# 1. 福島第一原子力発電所 1号機の炉心損傷割合

赤文字が訂正箇所

図 1-2 福島第一 1号機 ウェットウェル領域の  $\gamma$ 線線量率挙動

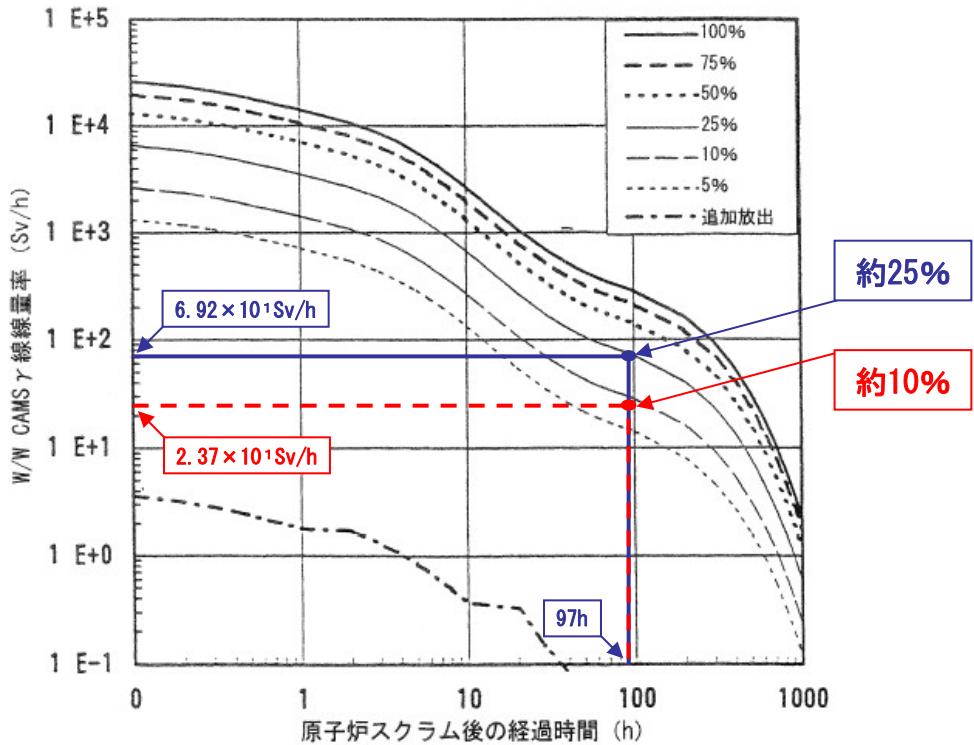
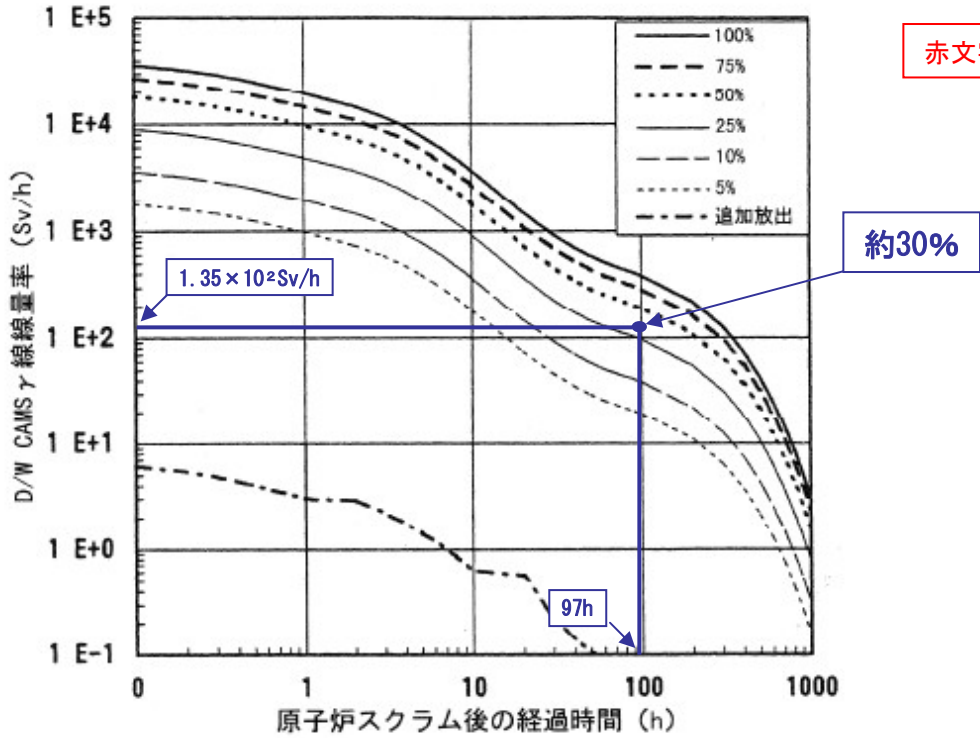
訂正前：1号機の炉心損傷割合＝約45%＋約25%＝約70%  
 訂正後：1号機の炉心損傷割合＝約45%＋約10%＝約55%

図2-2 福島第一2号機 ウェットウェル領域のγ線線量率挙動

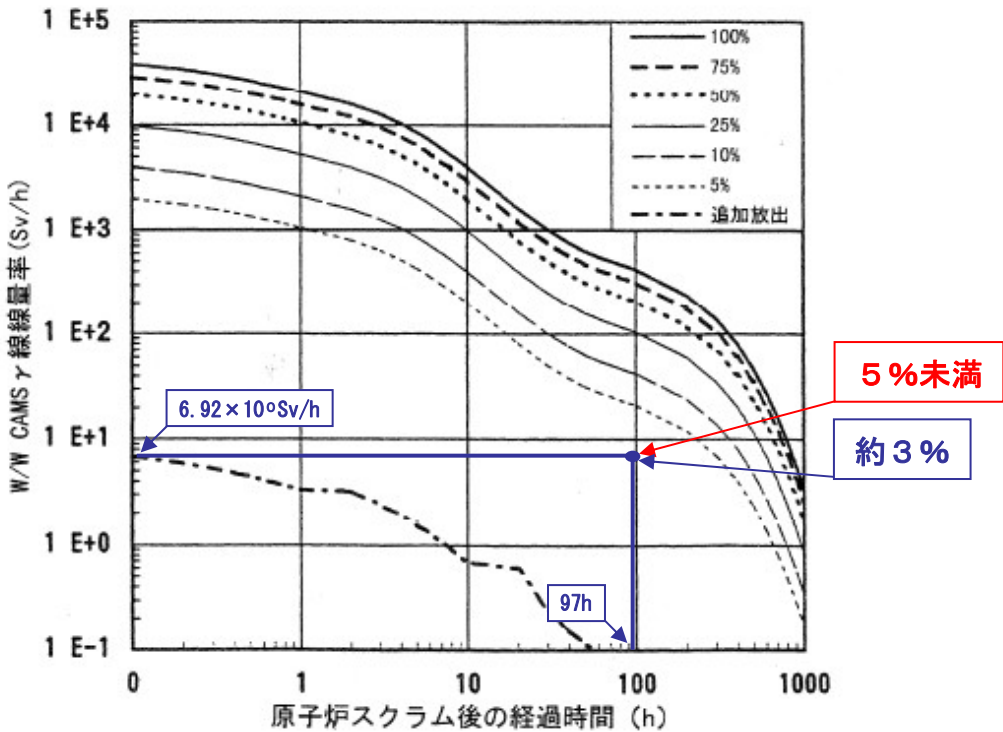
訂正前：2号機の炉心損傷割合＝約30%＋約3%≒約30%  
 訂正後：2号機の炉心損傷割合＝約30%＋5%未満≒約35%

図3-1 福島第一3号機 ドライウェル領域のγ線線量率挙動

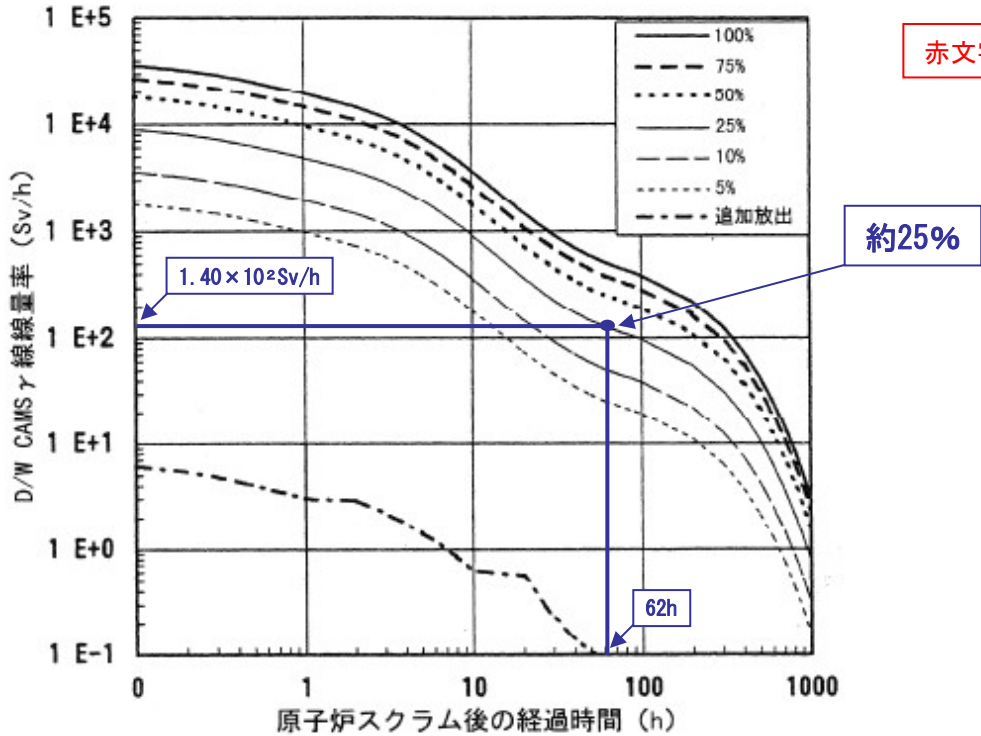
訂正前：3号機の炉心損傷割合＝約25%＋0%≒約25%  
 訂正後：3号機の炉心損傷割合＝約25%＋5%未満≒約30%
